2025_CBS_05733 524/PRMER/1 - scopingsadvies voor het project hernieuwing en uitbreiding afvalwerkingsite Gent - gunstig advies

Aanvrager	RENEWI BELGIUM NV
Omschrijving	scopingsadvies voor het project hernieuwing en uitbreiding afvalwerkingsite Gent

Referentienummer van de aanvraag	PR3746
Adres van het project	John Kennedylaan 4410 9042 Desteldonk
Kadastrale gegevens	Desteldonk (afd. 13) sectie E 130 D, (afd. 13) sectie E 130 E, (afd. 13) sectie E 133 D en (afd. 13) sectie E 195 D

Advies MER van Renewi Belgium nv

Verkeersgeneratie en impact op de wegenis

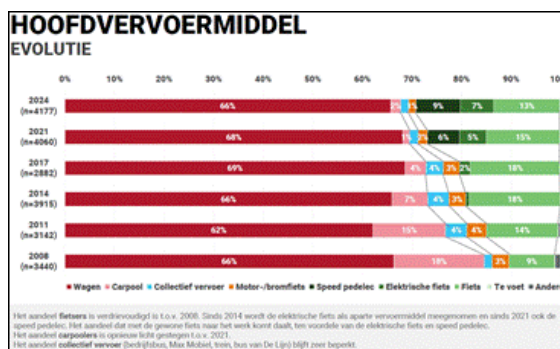
Er wordt aangegeven dat het aantal personeelsleden gelijk blijft. Er werken vandaag 102 personen (20 bedienden en 82 arbeiders)

Het aantal vrachtransporten zal wel stijgen naar 40.000 per jaar of 172 per dag, in vergelijking met 17.733 transporten per dag of 73 per dag in 2023.

De huidige totale gemotoriseerde verkeersgeneratie wordt geraamd op 184 autobewegingen voor werknemers en 146 vrachtwagenbewegingen. Of samen 330 gemotoriseerde bewegingen. De toekomstige totale gemotoriseerde verkeersgeneratie wordt geraamd op 184 autobewegingen werknemers en 344 vrachtwagenbewegingen. Of samen 528 gemotoriseerde bewegingen. Het aantal gemotoriseerde voertuigbewegingen van en naar Renewi zal dus met een 20-tal per uur stijgen.
